Estimados clientes,

## Problema con el codificador del servomotor HK MR-J5

Figura 3-1 Diagrama de un servomotor

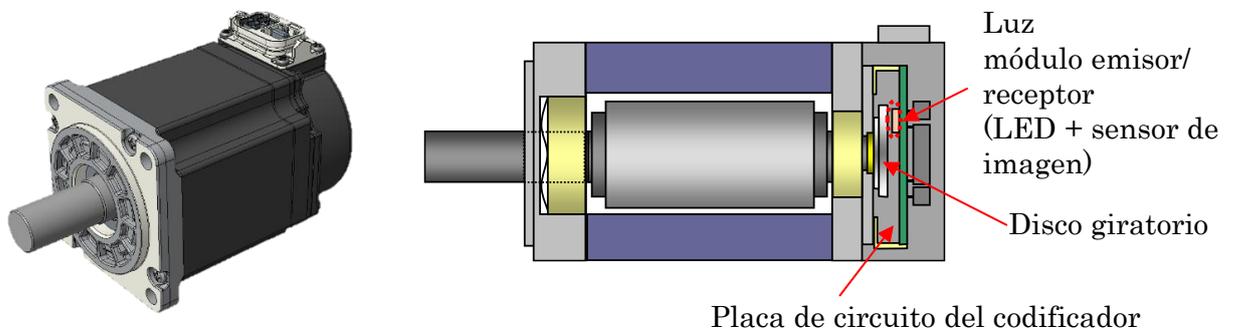
Dentro del codificador, hay un módulo transmisor/receptor de luz montado en la placa de circuitos. Este módulo está compuesto por un elemento emisor de luz (LED), encargado de emitir la luz que se refleja en el disco giratorio. Al recibir la luz reflejada con el fotodiodo (sensor de imagen), la posición es detectada.

(1) Durante la inspección del producto defectuoso, se detectó una línea en el lateral de la ventana emisora de luz (figura 3).

(3) A partir de la relación de posición entre la línea del lateral de la ventana emisora de luz y la línea oscura de la ventana emisora de luz LED, se confirmó que la línea oscura estaba alineada con la línea (figuras 3 y 4).

Figura 3-2 Placa de circuito del codificador

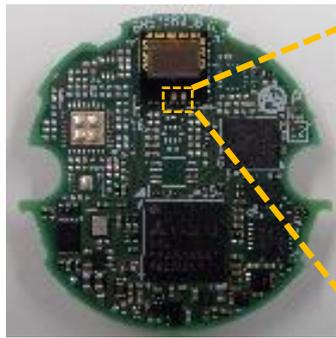
(2) El brillo del LED era diferente al de los productos normales. También se observó una línea oscura en la ventana emisora de luz (figura 4).

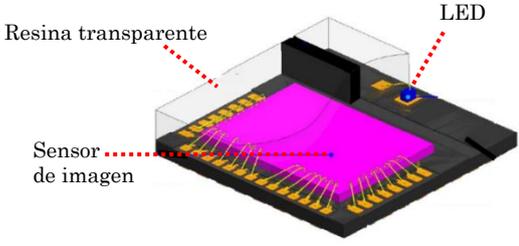
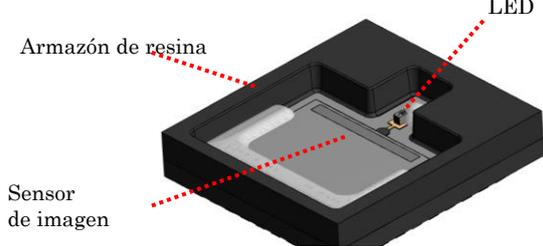
Como alternativa, se ha cambiado secuencialmente el diseño de uno cuya parte entera está cubierta de resina (figura 6) a otro sin resina (figura 7).

El diseño antes del cambio	Diseño tras el cambio
 <ul style="list-style-type: none"> <li>• El LED y el sensor de imagen están totalmente cubiertos por una moldura de resina transparente. (para protegerlos durante el montaje)</li> <li>→ Aparece una línea en el LED (que provoca el fallo) debido a la tensión causada por la caída de temperatura tras el moldeo de resina.</li> </ul> <p>Figura 6 (Módulo emisor/receptor de luz con el diseño anterior al cambio)</p>	 <ul style="list-style-type: none"> <li>• No se utiliza resina para las partes superiores del LED y del sensor de imagen. → Como hay un espacio alrededor del LED, el efecto de compresión no se aplicará al LED.</li> <li>• El marco de resina se añade a la parte periférica del LED y del sensor de imagen. (para protegerlos durante el montaje)</li> </ul> <p>Figura 7 (Módulo emisor/receptor de luz con diseño modificado)</p>

Figura 8 Imagen conceptual de la función de diagnóstico en el codificador de posición absoluta sin batería

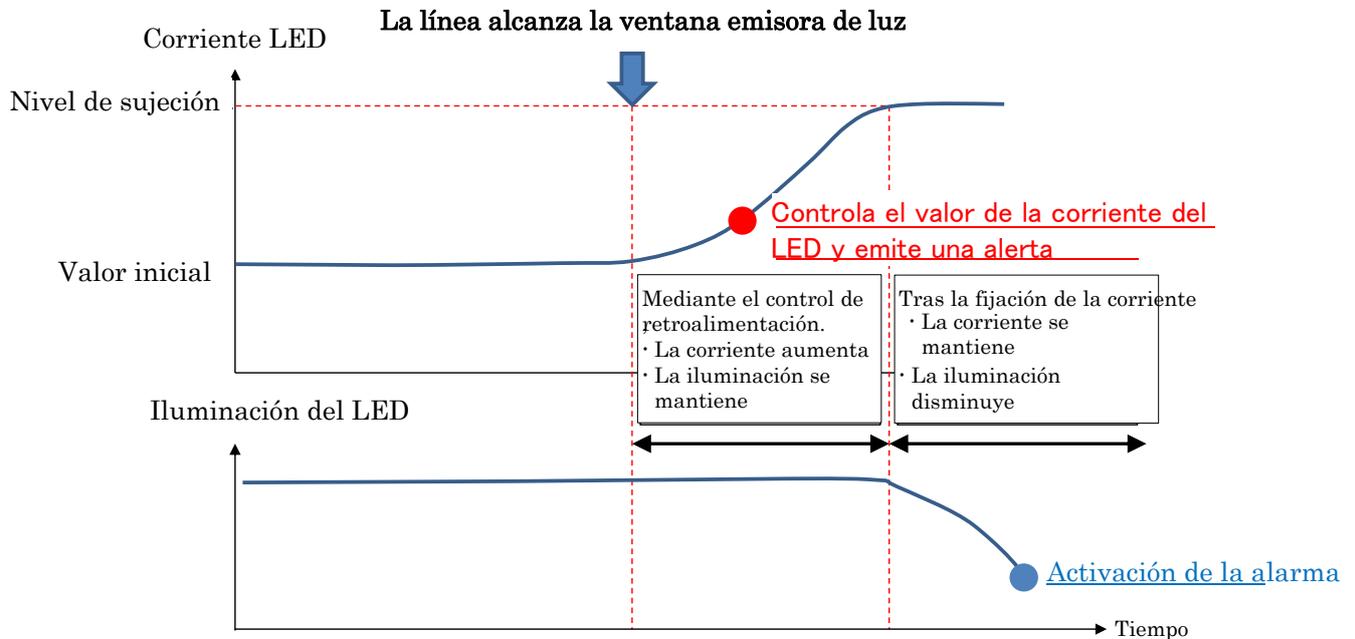
Para detectar signos de aparición de líneas en el LED antes de que se produzca una disminución de la iluminación del LED que cause una alarma (AL021.1), se ha añadido la función de diagnóstico al servoamplificador de CA MR-J5 (con versión de firmware D1 o posterior).

Como se muestra en la Figura 8, si la línea en la superficie del borde del LED se extiende hacia la ventana emisora de luz, el control de retroalimentación de corriente del LED dentro del codificador aumenta el valor de corriente del LED para que la iluminación sea uniforme. Una vez que el valor de la corriente del LED alcanza el nivel de la abrazadera, el valor de la corriente del LED se vuelve uniforme y la iluminación del LED disminuye. Por lo tanto, el control del valor de la corriente del LED permite detectar signos de disminución de la iluminación. Esta función de diagnóstico no permite detectar el defecto 2 mencionado a continuación, ya que la función sólo es aplicable al defecto 1. La última versión del firmware del MR-J5 está disponible descargándola de la página web de Mitsubishi Electric FA. Para habilitar esta función en servoamplificadores con la versión de firmware D1 o posterior, es necesario cambiar algunos de los parámetros no especificados. Consulte a su oficina de ventas local al implementar esta función.
